Modulo per la presentazione delle osservazioni per i piani/programmi/progetti sottoposti a procedimenti di valutazione ambientale di competenza statale

ID: Codice procedura (ID_VIP/ID_MATTM): 12691

“Progetto di un impianto eolico denominato “Pitigliano” ubicato nei comuni di Pitigliano (GR) e Sorano (GR) costituito da 20 (venti) aerogeneratori di potenza nominale 7,0 MW per un totale di 140,0 MW con relative opere connesse ed infrastrutture indispensabili”

TESTO DELLE OSSERVAZIONI

Immagine 1. Vincoli ex art. 136 del CBC dal PIT della Regione Toscana e zona approssimativa dove è progettato l'impianto industriale.

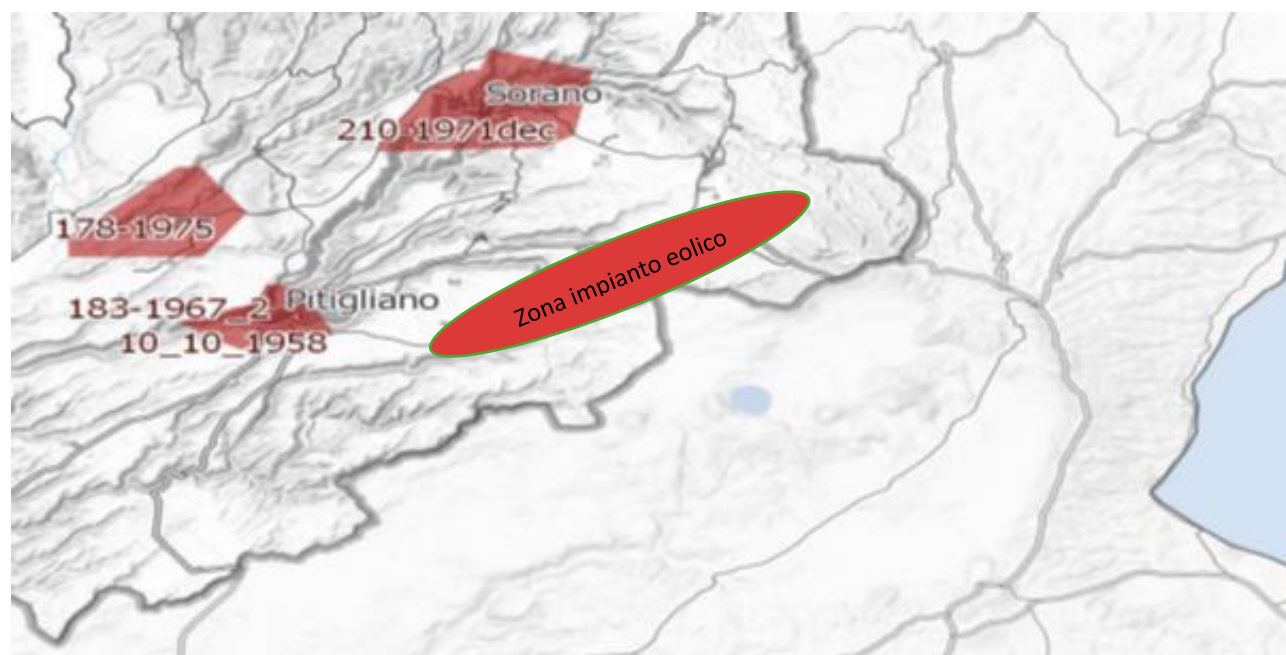
Inoltre, come sostiene la Proponente parte dell'impianto si verrebbe a trovare a 3,5 km dal centro abitato di Sorano. Infatti, tre degli aerogeneratori WTG 08, 09, 10 sono addirittura all'interno delle fasce di rispetto dei 3 km del suo vincolo paesaggistico di notevole interesse pubblico ex art 136 del CBC. Si evidenzia che così si crea

un'ulteriore incompatibilità con la tutela del Paesaggio.

Immagine 3. Cumulo di una parte di impianti eolici, fotovoltaici e geotermici industriali in progettazione ed esistenti intorno all’eolico industriale “Pitigliano”.

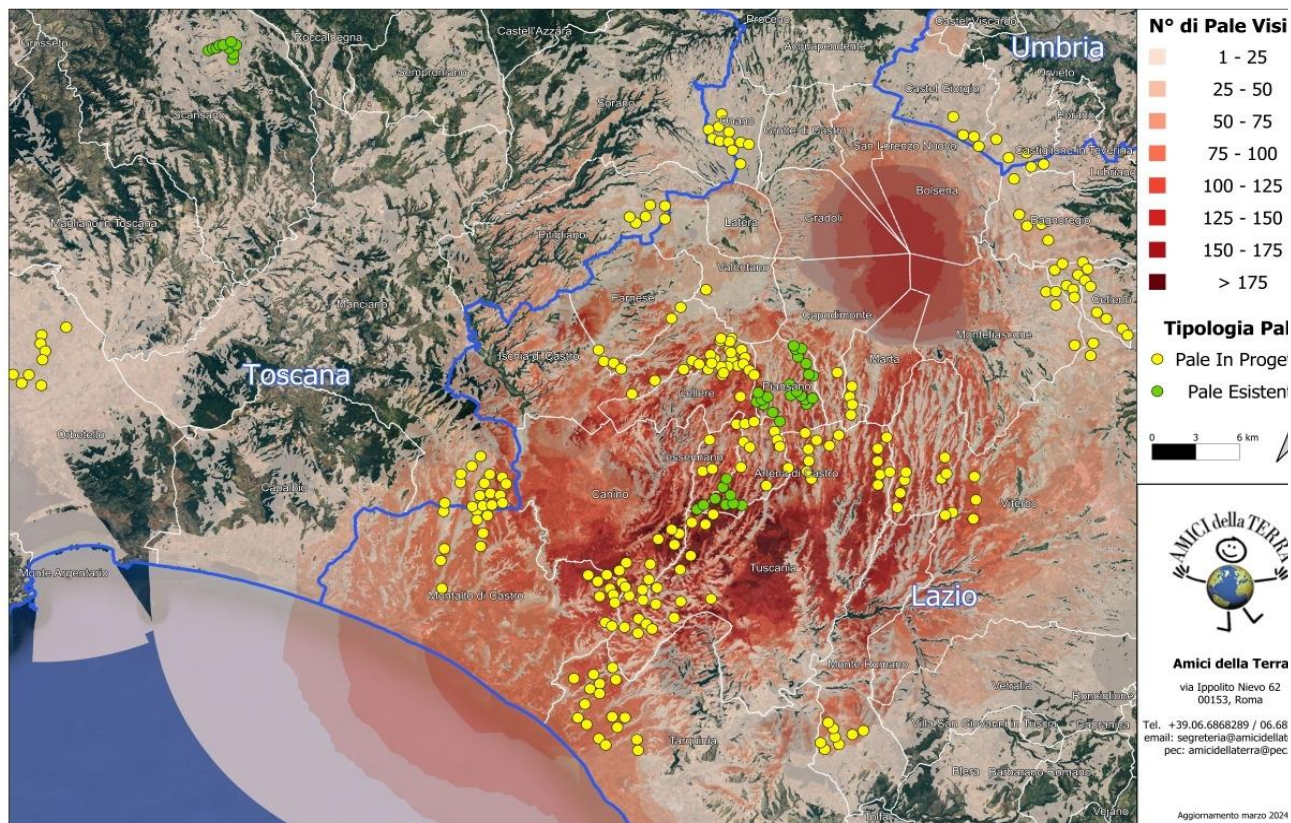
Beni Culturali “*Ambito paesaggistico, geologico e geomorfologico dell’orlo della caldera di Latera ...*” Non vengono nemmeno citati gli impianti eolici in progetto al MASE, il “Rempillo” (6 aerogeneratori) e un altro in verifica amministrativa di 14 aerogeneratori e 72, 6 MW. Ad oggi nei territori di Pitigliano, Sorano e in quello limitrofo potenzialmente potrebbero essere insediati 40 aerogeneratori alti 200 metri e larghi 170. Ma la proponente non cita neanche altri impianti che creerebbero il cumulo e quindi maggiore impatto. Infatti, sul territorio della “Città del Tufo” (Sorano e Pitigliano) impatterebbero anche l’impianto eolico “Montarzo” di Onano con 13 aerogeneratori con le dimensioni ricordate, l’altro eolico industriale nel territorio di Valentano con sette aerogeneratori (stesse dimensioni), gli impianti di Farnese con un minieolico di 3 Torri alte 60 metri già installate in località Poggio del Crognolo e l’impianto eolico industriale “Vallerosa” (7 aerogeneratori alti 200 metri e larghi 158 metri) in procedura VIA presso la Regione Lazio. Inoltre, altri impianti del minieolico già presenti a Valentano, Cellere e Piansano e due progetti eolici industriali con le stesse dimensioni (200 m x 170 m) nel Comune di Ischia di Castro. La valutazione del cumulo non prende neanche in considerazione gli impianti industriali di fotovoltaico e agrivoltaico in progetto a Farnese, Valentano, Ischia di Castro, Cellere. L’impianto geotermico in procedura Via al MASE, progettato nella Caldera di Latera. Quindi è stata effettuata una valutazione del potenziale impatto cumulativo non veritiera a dispetto di quanto affermato dalla proponente che sostiene di aver preso in considerazione uno spazio di 10 km intorno al suo impianto per gli impatti che si creerebbero.

IMMAGINE n. 2 Impianto eolico industriale “Pitigliano” e distanze aerogeneratori dai Vincoli della Conca del Lago di Mezzano...

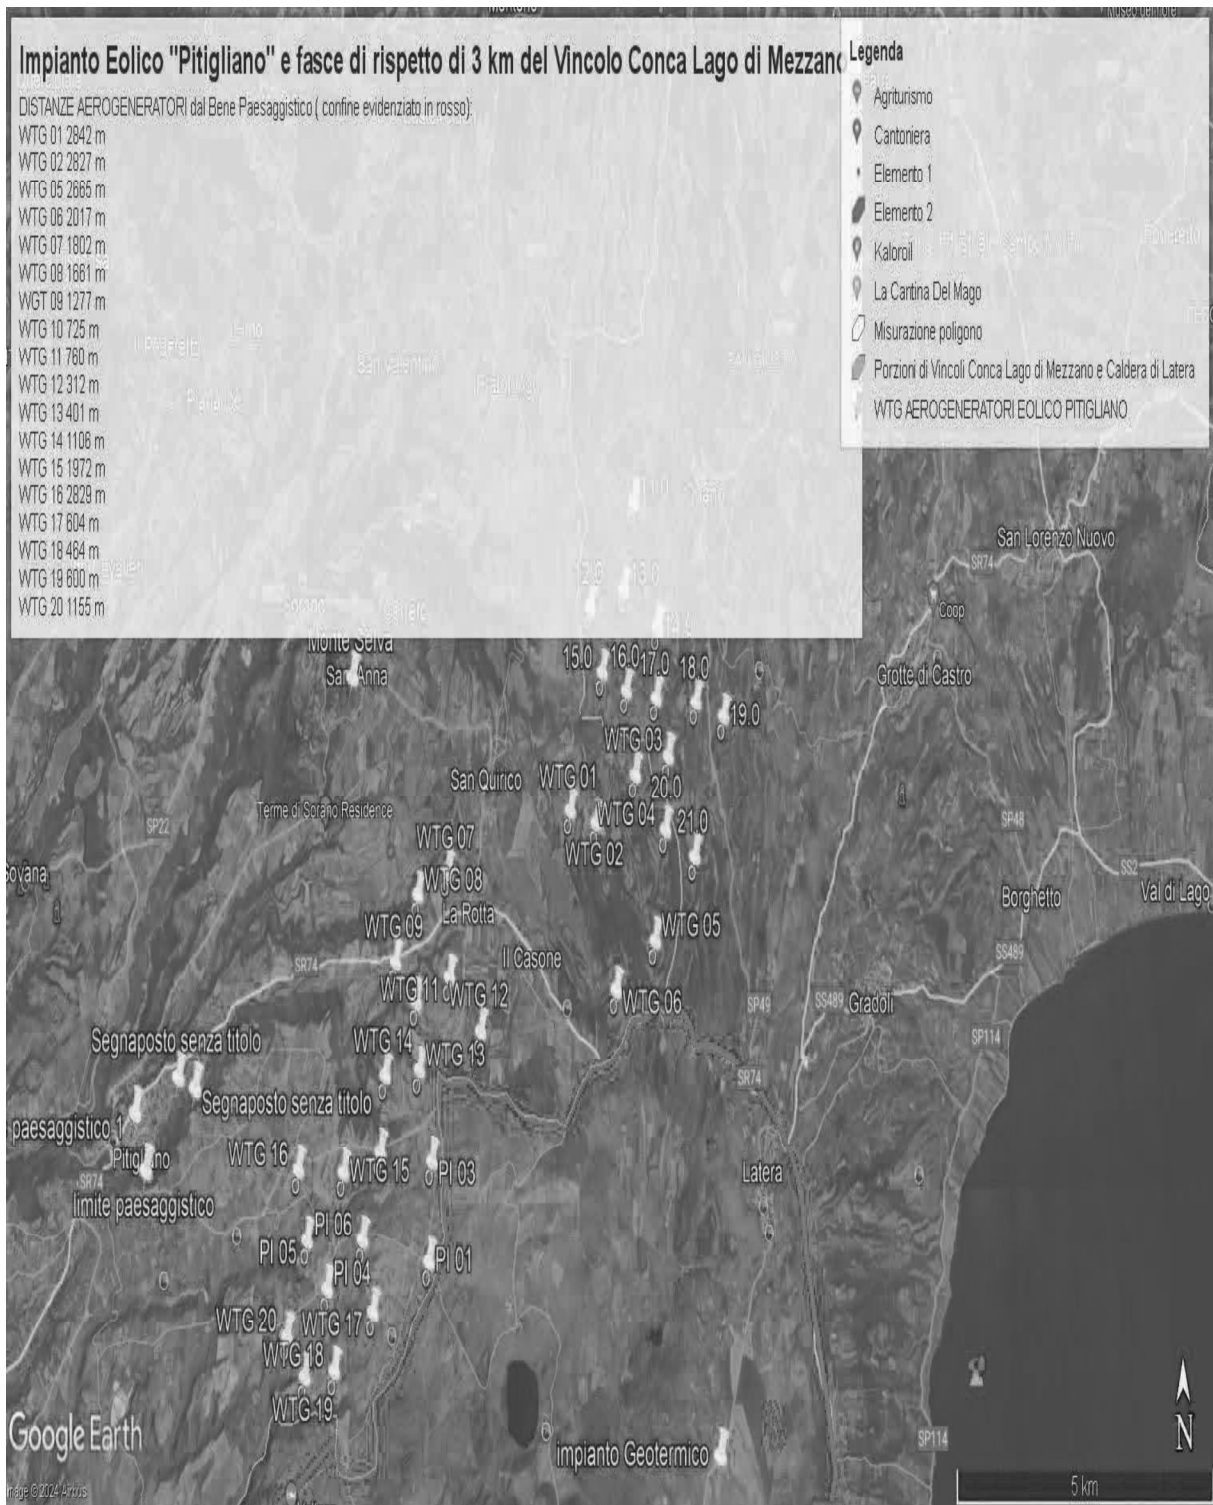
Come è illustrato nell'immagine si ribadisce che l'impianto industriale "Pitigliano" ricade completamente all'interno delle fasce di rispetto dei due vincoli di notevole

interesse pubblico e lambisce quelle di un terzo vincolo e quindi come affermato dal Consiglio di Stato nelle sentenze citate, l'impianto è insediato in area non idonea ai sensi dell'art. 20 comma 8 lettera c quater del D.Lgs. n. 199/2021 e ss.mm.ii al contrario di quanto sostiene la proponente.

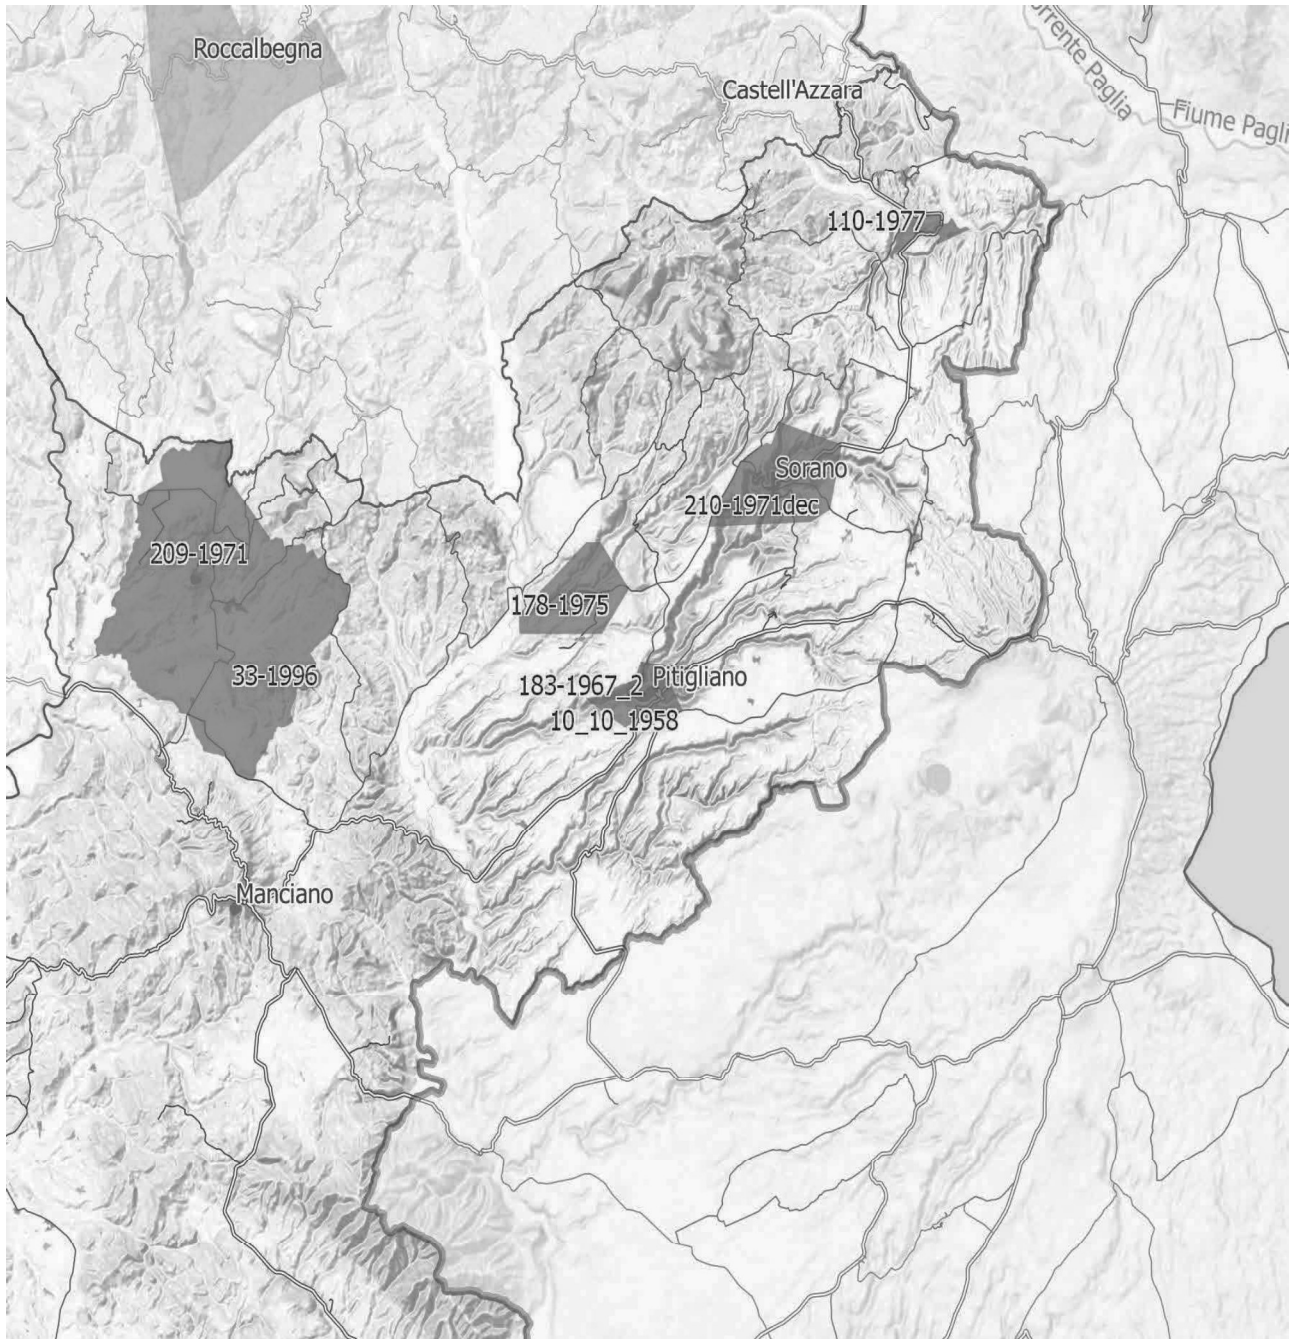
IMMAGINE n. 4 Si evidenzia che i tre aerogeneratori WTG 07, WTG 08 e WTG 09 impattano con il vincolo paesaggistico di notevole interesse pubblico del Centro Storico di Sorano. Il WTG 07 si troverebbe a 2828 m, WTG 08 2504 e WTG 09 2990. Il cavidotto dell'impianto invece impatta in buona parte del Vincolo paesaggistico ex art. 136 del CBC del Centro Storico di Pitigliano.

IMMAGINE n 5. Mappa eolici elaborata dall'Associazione Amici della Terra. La mappa evidenzia il cumulo degli impianti tra Lazio e Toscana.

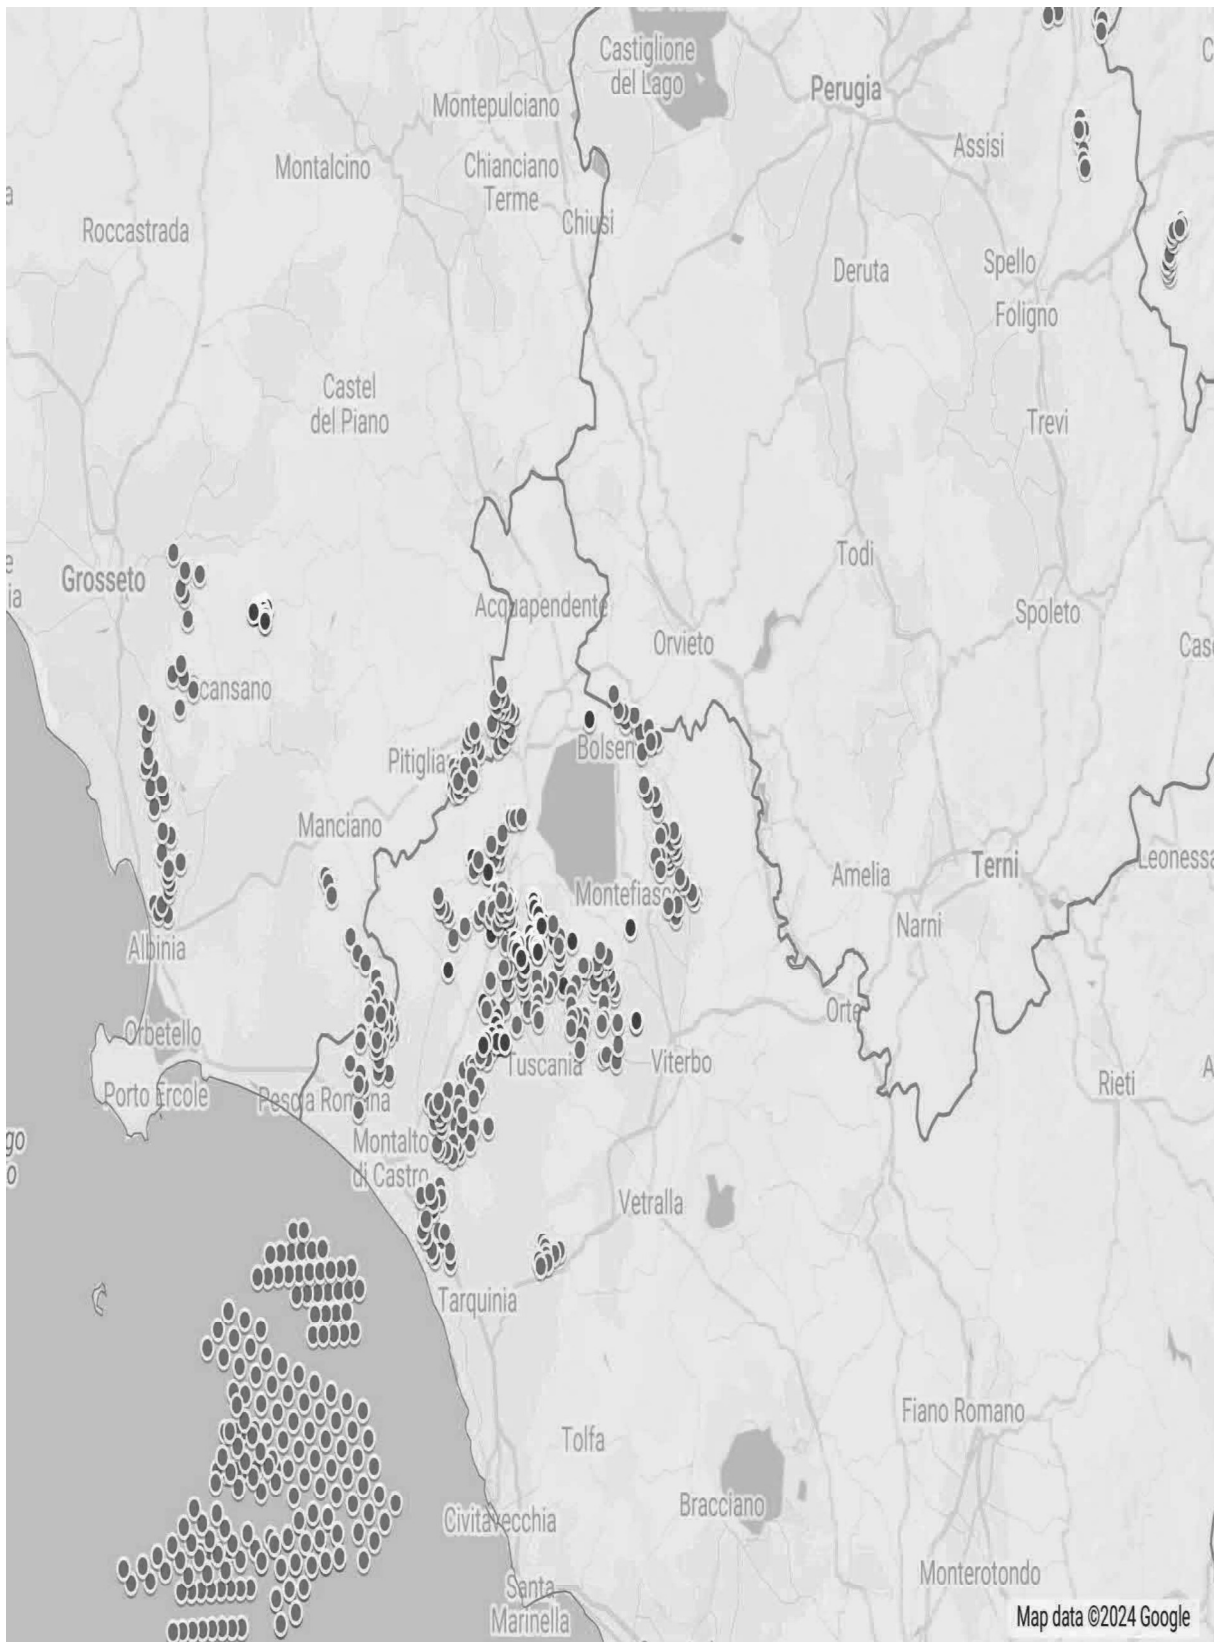
Riguardo al cumulo degli impianti FER, le mappe prodotte dalla proponente riguardano, come già evidenziato, soltanto una parte molto piccola degli impianti FER dell'area intermedia e vasta e in particolare di quelli eolici che contribuiscono a creare un notevole cumulo e la saturazione del territorio tosco laziale. Riguardo al cumulo dei soli impianti eolici si riporta la mappa dell'intervisibilità degli impianti eolici elaborata dall'Associazione nazionale “Amici della Terra”.

IMMAGINE n. 7 Mappa della intervisibilità degli impianti eolici elaborata dall'Associazione nazionale Amici della Terra. La mappa non è aggiornata comunque rende molo bene dell'enorme impatto visivo creato dal cumulo degli impianti.

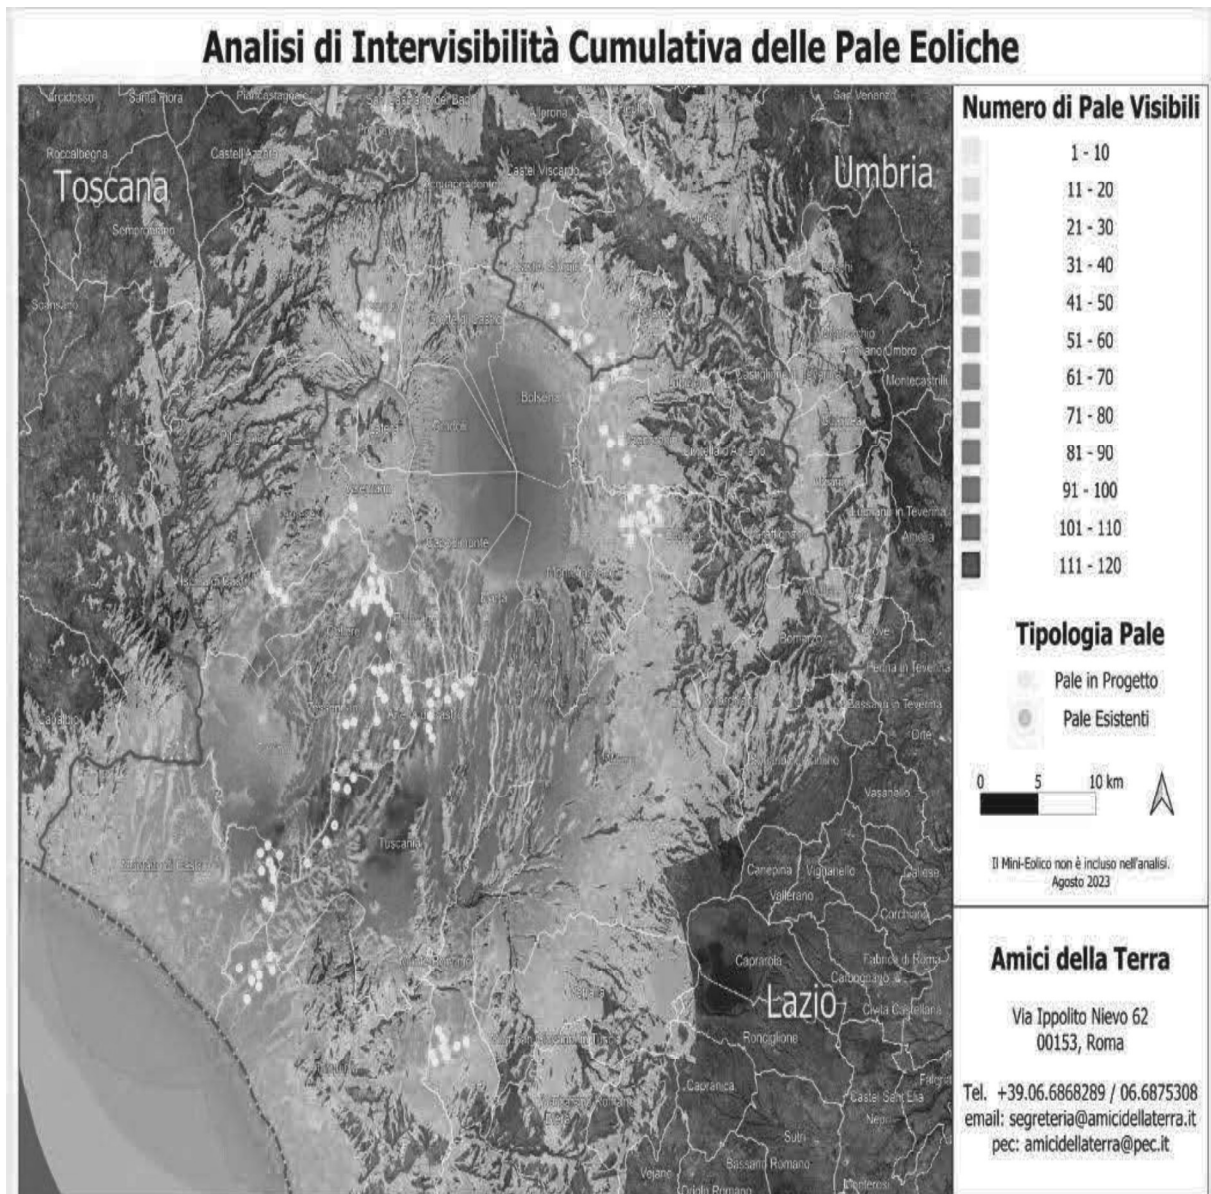
Se agli impianti eolici rappresentati qui sopra che non comprendono sia l'impianto eolico Pitigliano e le altre 14 pale del progetto eolico in verifica amministrativa sempre nel territorio di Pitigliano si aggiungono i migliaia di ettari (7000 fin'ora) di territorio occupato dagli impianti fotovoltaici e agrivoltaici e dalle altre tipologie appare chiaro il numero spropositato degli impianti FER nella bassa toscana e nella Tuscia.
